Mission régionale d'autorité environnementale
CENTRE - VAL DE LOIRE

**Avis délibéré sur la
demande d'Autorisation Environnementale pour le projet de
parc éolien Les SECHERONS sur le territoire de la commune
de Reuilly (36)**

N°MRAe CVL-2026-
012300/A P

Localisation des habitations les plus proches des éoliennes

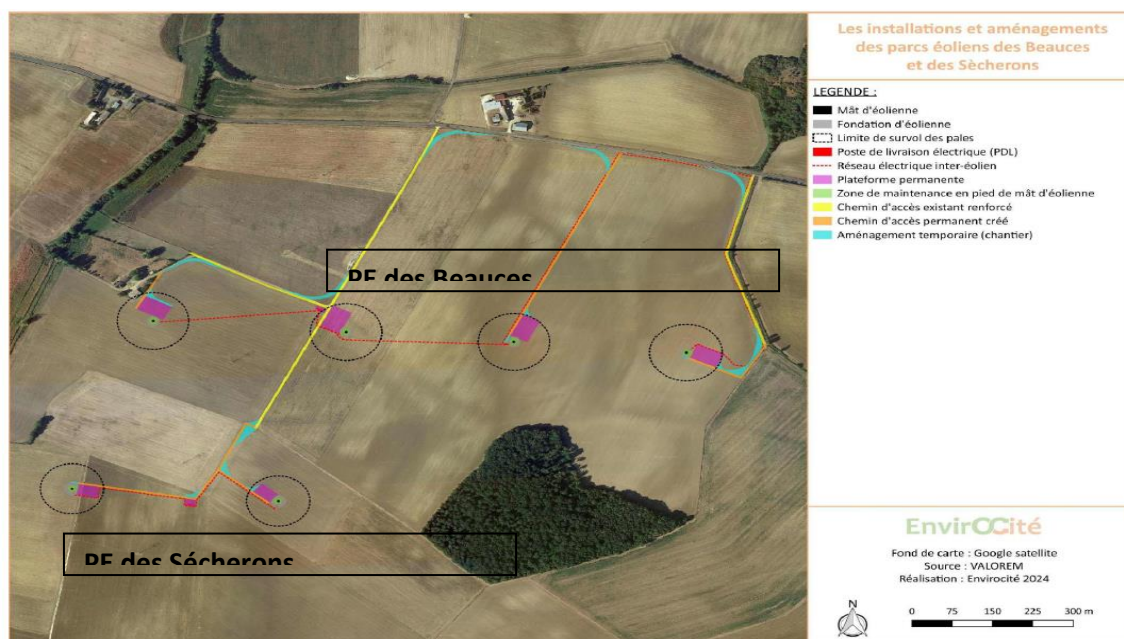
Les habitations les plus proches sont situées au lieu-dit Saint-Lazare, à 906 m de l'éolienne E1 et à 992 m de E2, soit au-delà de la distance minimale réglementaire de 500m.

Hypothèses de tracés de raccordement externe

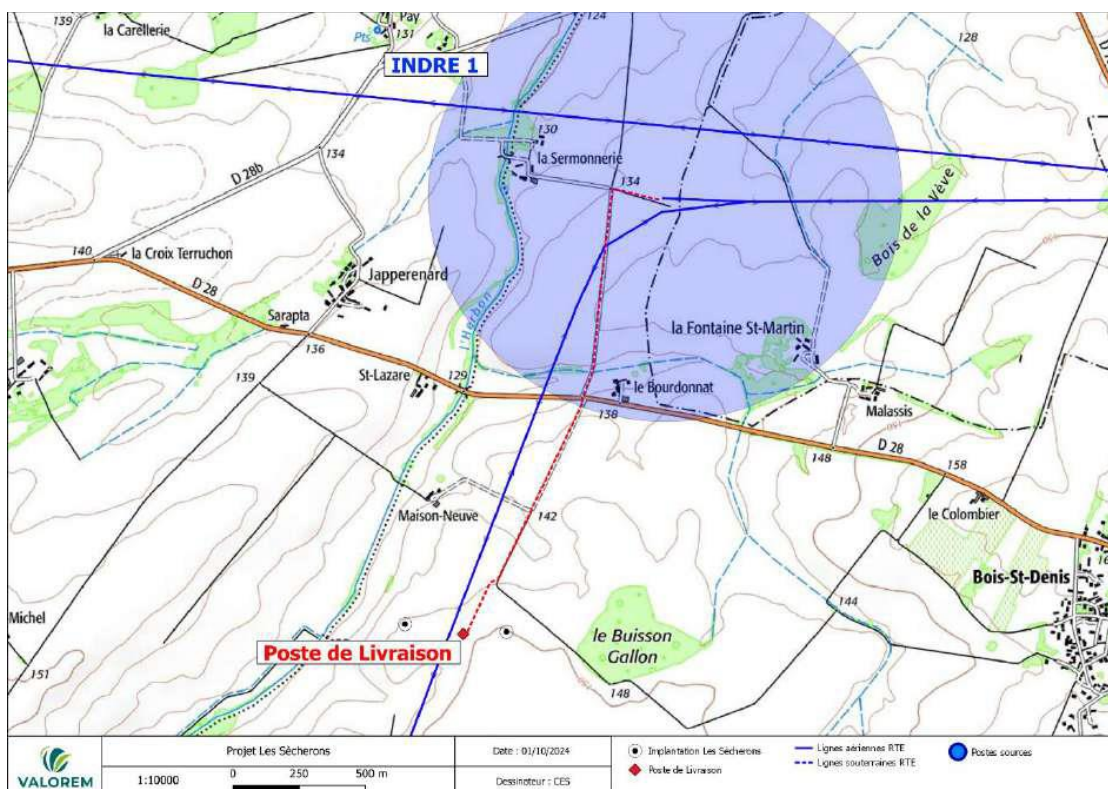
Le pétitionnaire indique, à juste titre, que c'est le gestionnaire de transport public d'électricité qui choisira la solution de raccordement suite à l'obtention de l'autorisation environnementale. Un raccordement en départ direct sur le futur poste source de INDRE 1 est pressenti, ce dernier devrait être situé à seulement quelques kilomètres du projet (emplacement du poste inconnu à ce jour).

Le pétitionnaire présente, de manière proportionnée, les impacts liés au raccordement électrique externe. L'étude présente les cheminements prévisionnels des raccordements électriques du projet au poste source susceptible de recevoir l'énergie produite par le parc éolien. A l'exception de la traversée de la route départementale 28, le tracé envisagé emprunte des abords de chemins communaux et d'exploitation agricole, et ne traverse aucun lieu-dit. Les travaux de raccordement auront ainsi lieu sur le bas-côté des chemins, impactant en grande majorité des bermes herbacées, dépourvues de haies ou d'arbres. Le tracé n'intercepte aucun zonage de protection environnementale et réglementaire. Le porteur de projet précise les solutions envisagées pour le franchissement d'un cours d'eau temporaire affluent de l'Herbon.

Localisation et emplacement des parcs éoliens

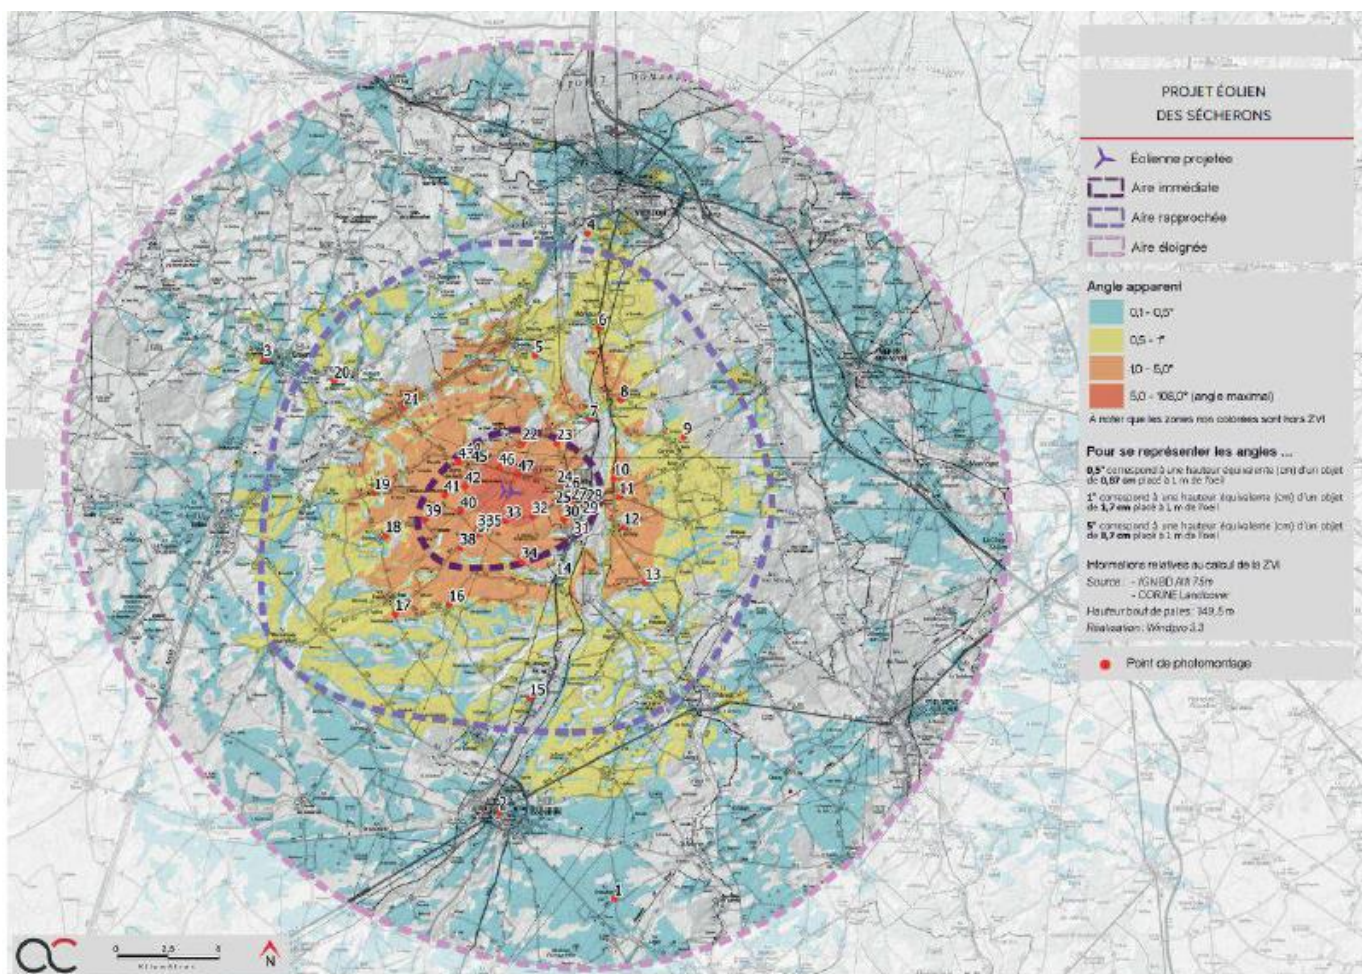
Au vu du contexte éolien, une attention particulière est à apporter aux effets cumulés potentiels entre le présent projet et les parcs les plus proches (parcs de Bornay 2, de la Vève et Reuilly et Diou).

Contexte éolien du projet p.538, Etude Impact juillet 2025.

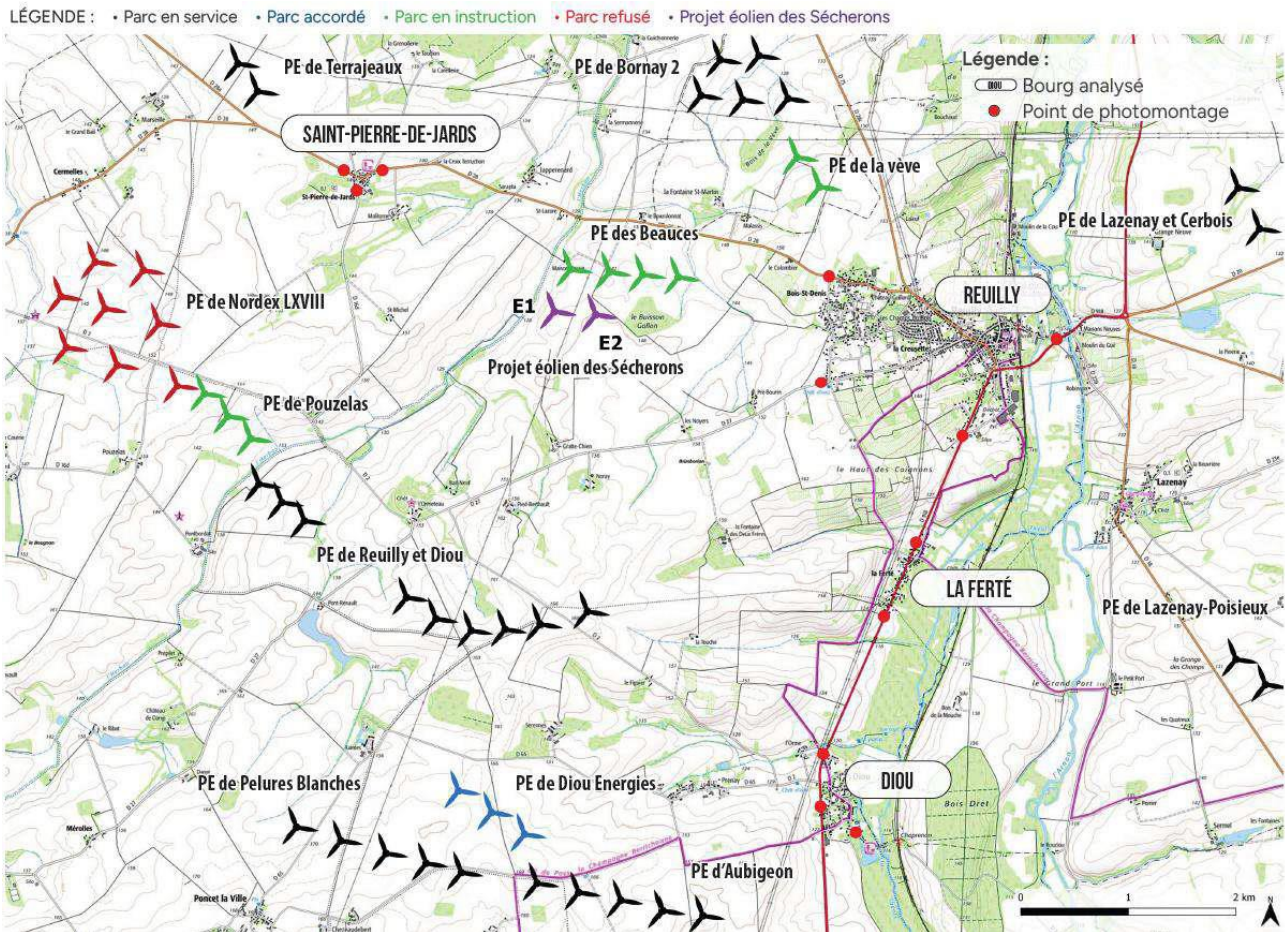
Le projet vient renforcer la prégnance du motif éolien du secteur, mais il ne participe pas significativement à l'aggravation de la saturation visuelle. L'indice d'occupation de l'horizon est déjà atteint, avant l'implantation du projet, depuis les bourgs de Diou, Saint-Pierre-des-Jards, Reuilly et le bourg de la Ferté. La mise en place du projet conduirait à atteindre cet indice également depuis le bourg de Chéry.
